Audi A4 / A5 / S5 B&O デジタルサウンドパッケージ コントロールユニットに関する対策

サービスキャンペーン通知日	平成21年 4月 8日
不 具 合 の 内 容	オプション設定されたオーディオ装着車において、当該オーディオのデジタルサウンドパッケージコントロールユニットのプログラムが不適切なため、当該ユニットへの供給電圧が低くなった際、原動機始動等の電圧確保のために音声出力を中止させたまま、音声出力が復帰しない場合があります。
改 善 の 内 容	全車両、当該コントロールユニットのプログラムを点検し、対象となるものはプログラムを修正します。

不具合発生箇所

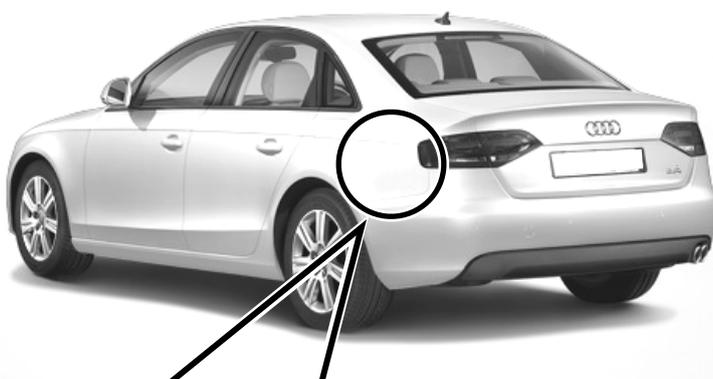
デジタルサウンドパッケージ
コントロールユニット
